**AVIS RELATIF À LA PROTECTION
CONTRE LES EVENTUELS EFFETS NOCIFS ET NUISANCES
PROVOQUÉS PAR LES RAYONNEMENTS NON IONISANTS
GÉNÉRÉS PAR DES ANTENNES ÉMETTRICES STATIONNAIRES**

Commune : STAVELOT - Exploitant : CITYMESH

Référence exploitant : LG04984_A

Rapport n° 1429 / 2025

Figure 1 : Vue en plan des lieux de séjour et des points de contrôle

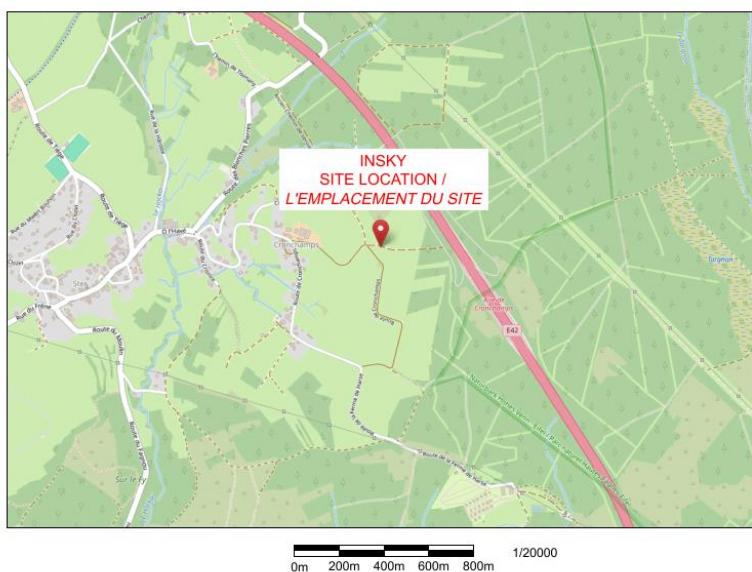
En ce qui concerne les antennes de l'installation mentionnées dans le tableau 1, la distance maximale à laquelle la limite pourrait être atteinte, à l'extérieur, est égale à 103,8 m. S'il n'y a pas de LS à une distance inférieure, les antennes respectent forcément la limite d'immission.

Dans le cas des LS situés à l'intérieur des bâtiments, une atténuation d'obstacle est prise en compte et il en résulte que la distance maximale à laquelle la limite pourrait être atteinte se réduit à 73,9 m.
